Technical Bulletin

Installation av spännare från PowerGrip® Kits K015543XS, K025543XS och K015559XS

GATES ART. NUMMER	K015543XS, K025543XS och K015559XS	
TILLVERKARE	AUDI / SEAT / SKODA / VOLKSWAGEN	
MODELL	A3, Cordoba, Ibiza, Inca, Leon, Toledo, Octavia, Bora, Caddy, Golf, New Beetle, Polo	
MOTOR	1.9 SDi / TDi	
MOTOR TYP	AGP, AGR, AHF, ALH, AQM, ASV, ASY, AYQ

Fig. 1

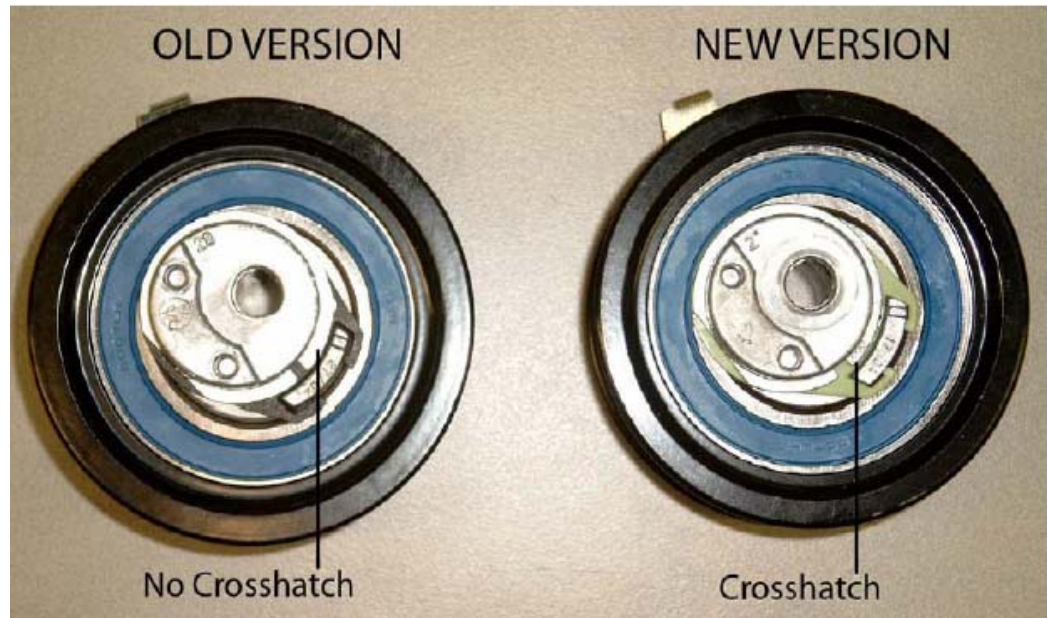
I Fig. 1 kan du se att det endast är nya spännaren som har x tecken som slitage indikator (se också Fig. 4). Denna sektion indikerar slitaget på remmen samt när remmen behöver bytas ut. Ifall pekare befinner sig på x (crosshatch) så indikerar den slitage, ifall pekaren befinner sig i gapet indikerar den normalt slitage. Kontrollen skall utföras när motorn befinner sig på övre dödläge (TDC).

Fig.2

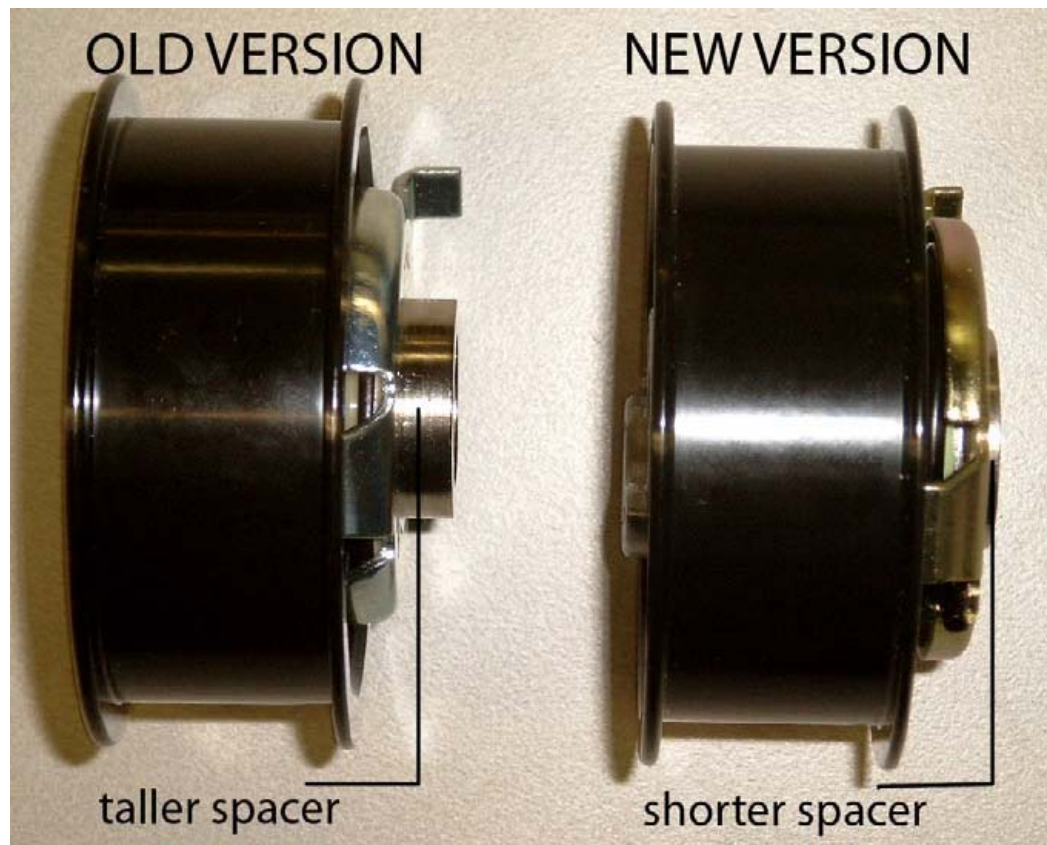
I Fig. 2 kan du se att nya spännaren också har en mindre spacer, men måttet mellan motor och spännaren är oförändrat.

Fig. 8

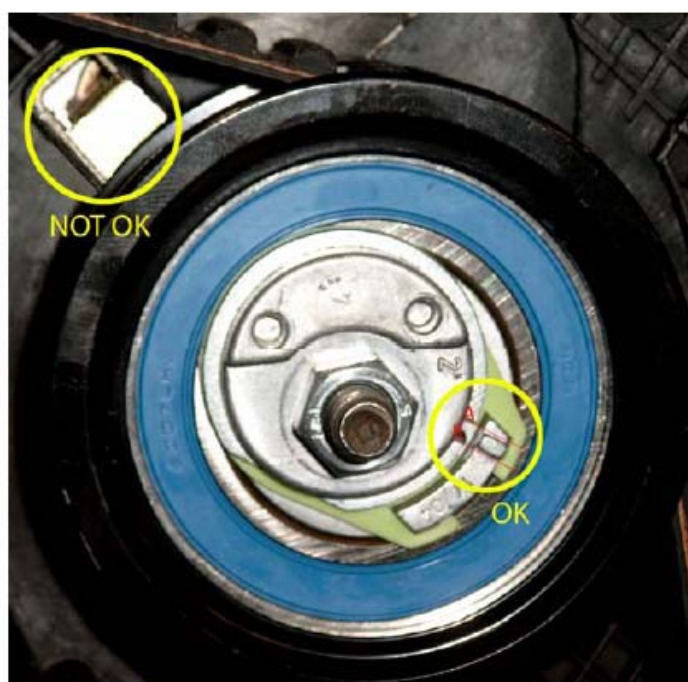
I Fig. 8 kan se ytterligare en fjärde felaktighet Där indikatorn ligger över sin position till höger, medan pekaren ligger korrekt mellan linjerna A & B. Vid detta tillfälle kommer kamremmen att mista spänningen efter man startat motorn.

Fig. 9

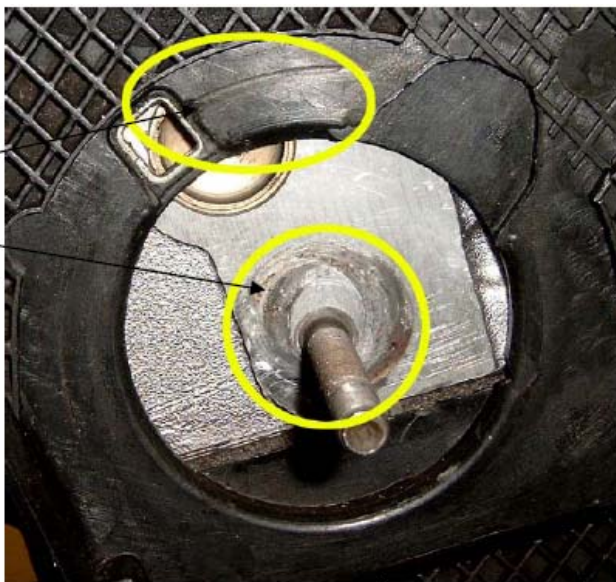
Bilden Fig. 9 visar slitmärken som uppstått på motorn som uppstått av felaktigheten som visas i Fig. 8 man kan också se att indikatorn har vridits ur position.
